株式会社ピスコ販売

ロータリ真空ポンプ (RPV064-120) 設計変更のご案内

2. 変更内容 1) モータ仕様変更 及び 注文形式変更

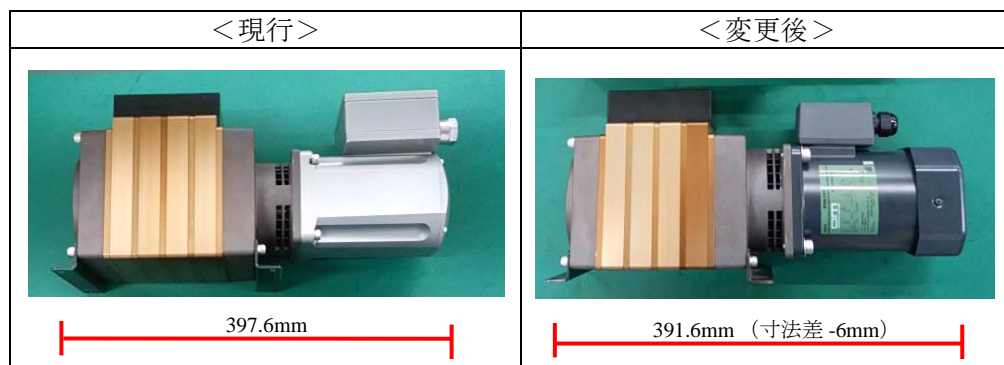
モータ出力 現行:120W ⇒ 変更後:**200W**

注文形式 現行:RPV064-120V200□ ⇒ 変更後:RPV064-**200**V200□
